Imo Sr: Pregoeiro

REF: Considerações e Observações ao Edital 002/2022

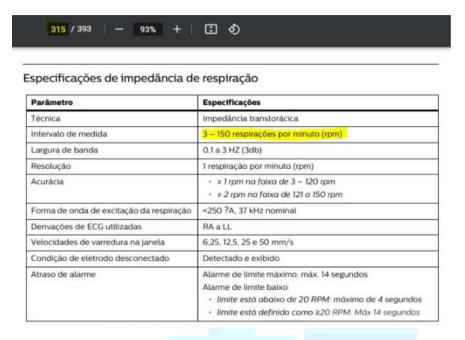
✓ A Empresa Philips.

- Não atende ao Edital,
- Não apresentou manual técnico;

Só uma observação na proposta, primeira página consta item 29 como Eletrocardiógrafo, enquanto trata-se de Monitor;

Manual CM120 na página 25-39.

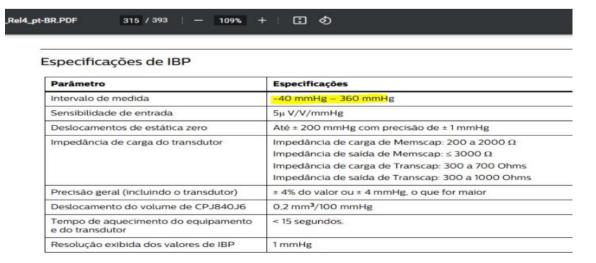
Edital pede:

Pressão Invasiva: Faixa de medição: -50 a 300mmHg; deve permitir rotulagem; permitir ajustes de alarmes superiores e inferiores para as pressões sistólica, diastólica e média. Deve possuir tecnologia de medição da Variação de Pressão de Pulso (VPP/VPS);
